Ns Rif. altevie/funivie/Ortona/2022/0122
L'Aquila, 22 marzo 2022
Inviata per pec

Oggetto: impianto di collegamento meccanizzato Centro Urbano – Pista ciclabile litoranea.
Codice pratica 22/0084331 – Riscontro Vs nota del 9 marzo 2022.

Elaborato: INT.01

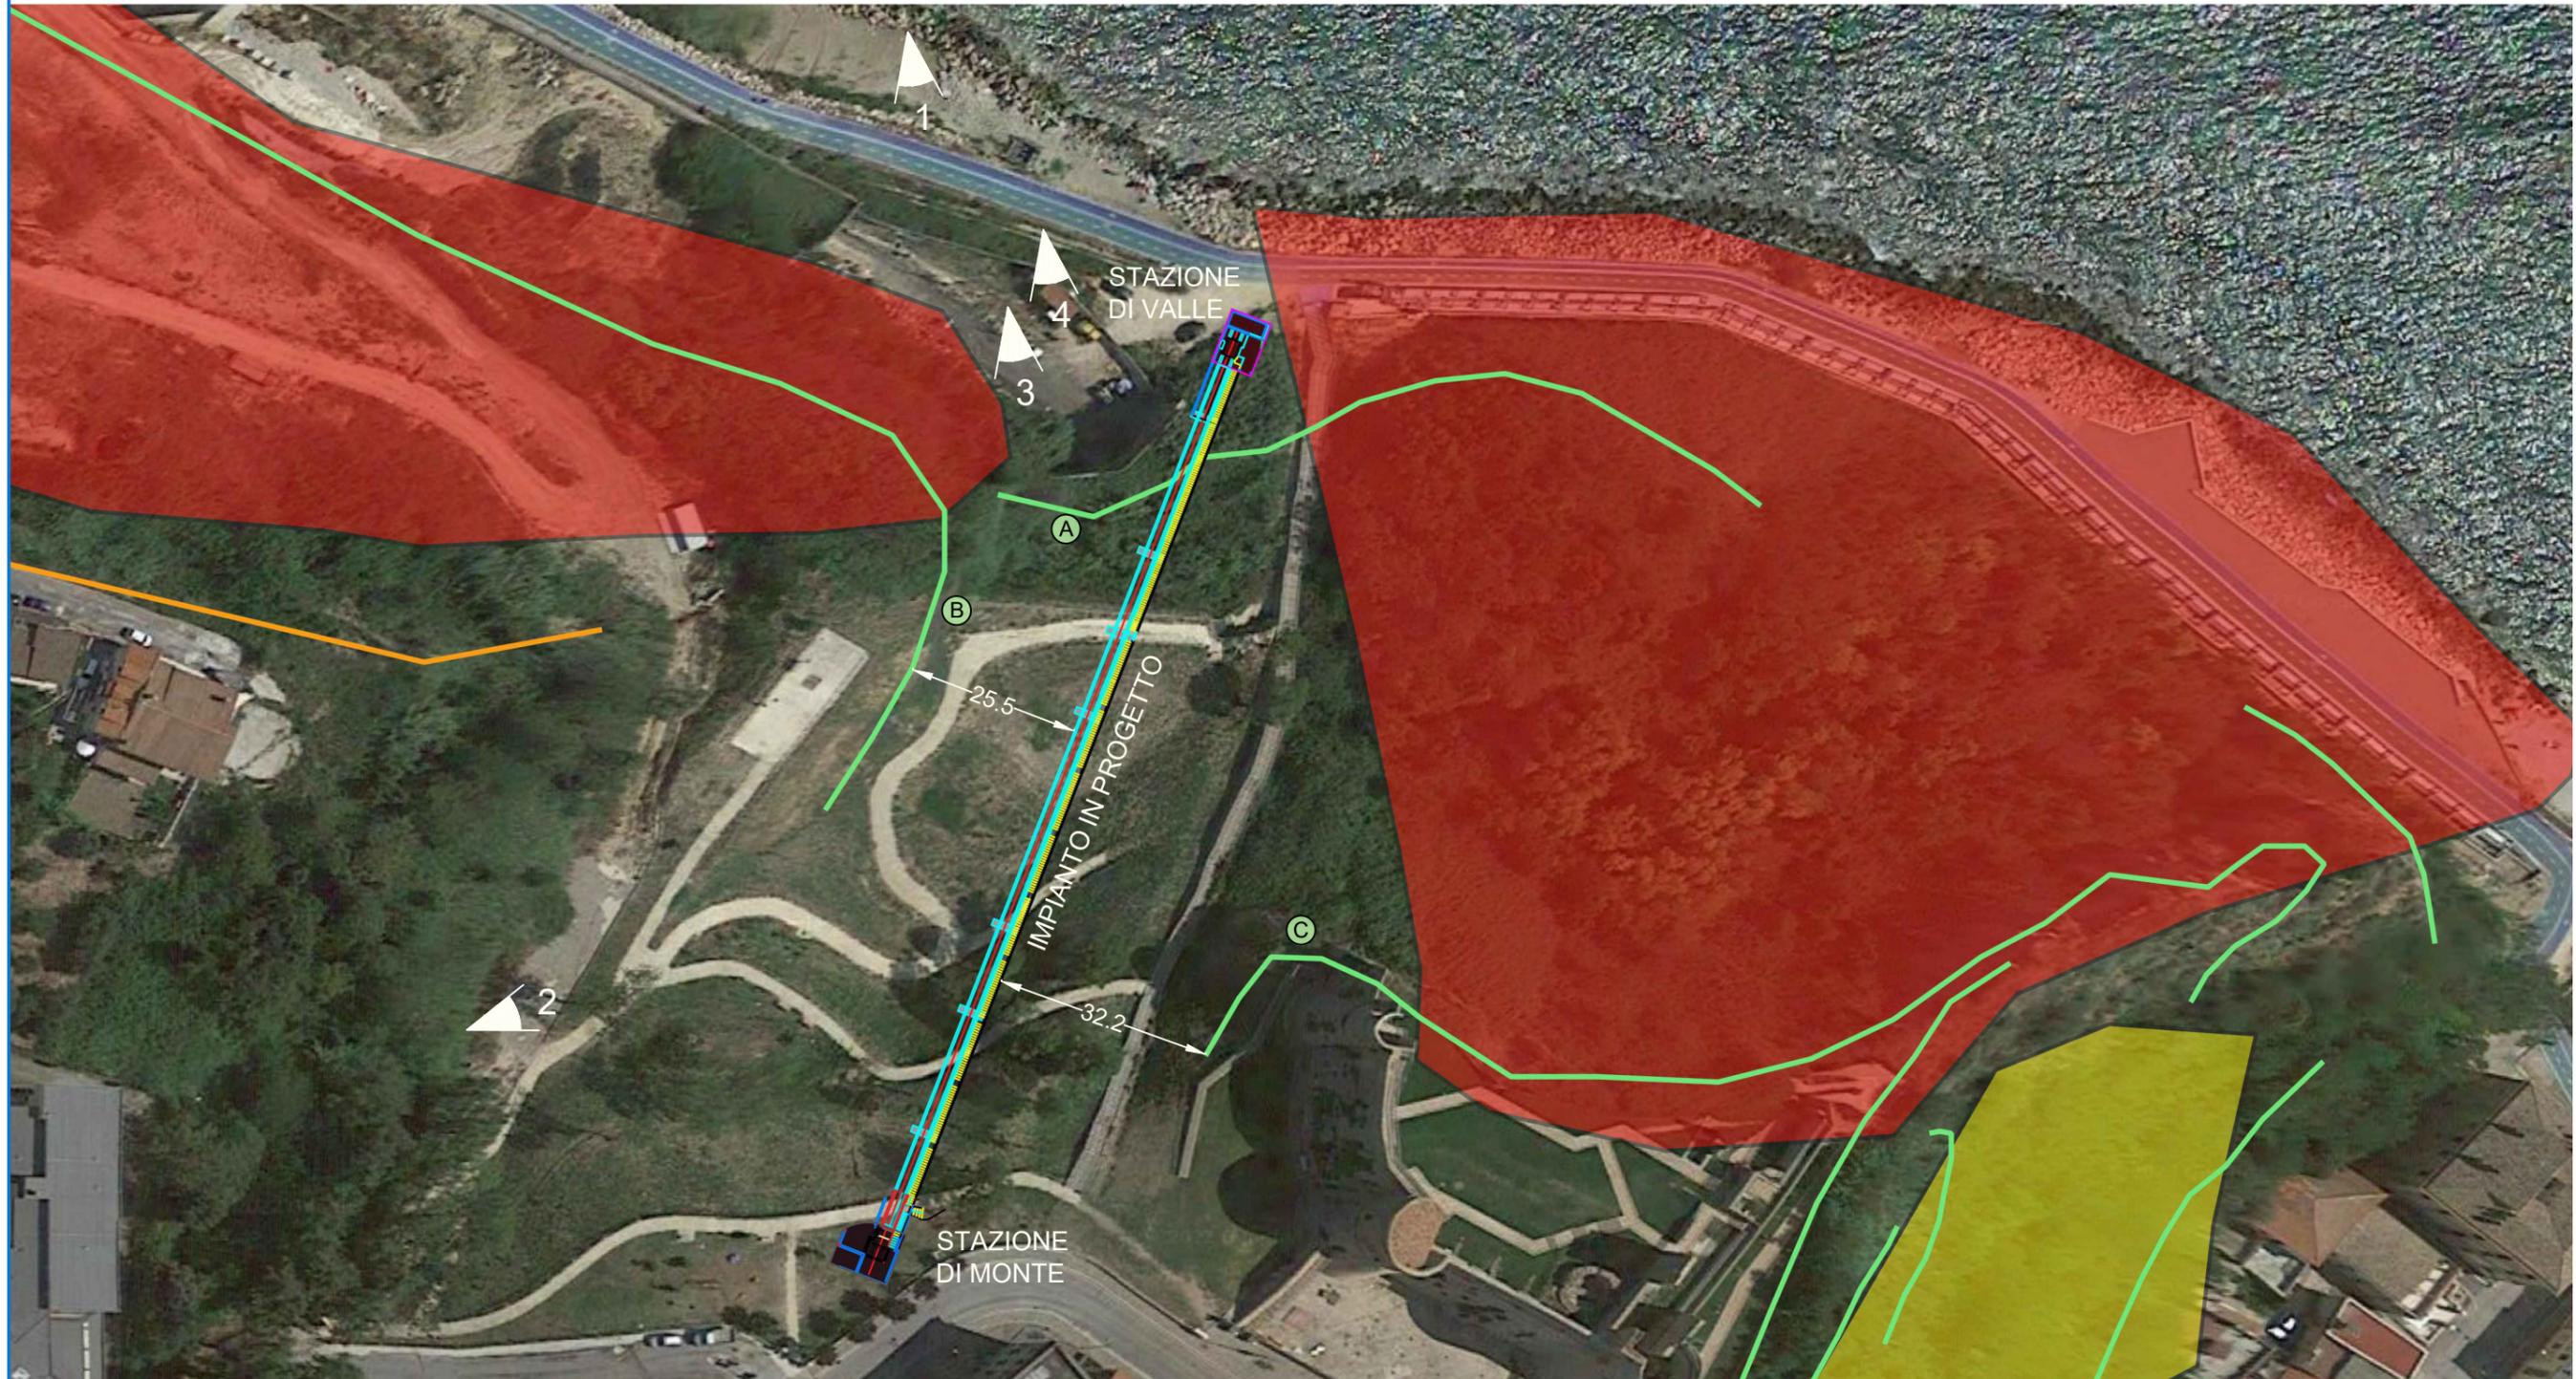
Il P.A.I., nella zona di intervento, segnala 3 orli di scarpata (elaborato INT.01) uno dei quali (indicato con la lettera A) risulta trasversale alla linea della infrastruttura in progetto e due laterali ad essa (indicati con le lettere B e C).

Relativamente al primo va fatto notare che, con ogni probabilità, la sua indicazione cartografica è frutto di una errata valutazione; infatti esso è in realtà riferibile al bordo di ingresso (calotta) della galleria ferroviaria esistente ed, in parte, ad un'opera di stabilizzazione in terre armate realizzata dal Comune di Ortona anni orsono e debitamente sottoposta a collaudo strutturale (foto 3 e 4 dell'elaborato INT.03).

Scarpata artificiale in prossimità della galleria ferroviaria R.F.I. riportata sulla Carta di Pericolosità del P.A.I. della Regione Abruzzo ed assente sul S.I.T. del Comune di Ortona. Sono presenti degli interventi di stabilizzazione in terre armate il cui collaudo strutturale è disponibile presso il Comune di Ortona (vedi foto n.3 e 4).

Scarpata riportata sulla Carta di Pericolosità del P.A.I. della Regione Abruzzo ed assente sul S.I.T. del Comune di Ortona.

Scarpata riportata sulla Carta di Pericolosità del P.A.I. della Regione Abruzzo ed assente sul S.I.T. del Comune di Ortona.

Nel S.I.T. del Comune di Ortona, infatti, non risultano riportati i tre orli di scarpata in questione (elaborato INT.02) ed è in corso la procedura di rettifica delle indicazioni riportate nel P.A.I. mediante apposita deliberazione di Consiglio Comunale nel rispetto delle disposizioni di cui all'articolo 20, comma 1 delle NTA del P.A.I.

Premesso quanto sopra e con riferimento alla richiesta di chiarimento formulata con la nota in oggetto, si osserva che esiste, per l'opera in questione, specifica previsione nel vigente Piano Regolatore Generale la quale - essendo tra quelle citate all'articolo 16, comma 1, lettera d) delle NTA del P.A.I. - risulta riferibile alla disciplina dell'articolo 14, comma 2, lettera a), ovvero non oggetto di divieti di costruzione anche ai sensi della esplicita previsione di cui all'articolo 20, comma 2.
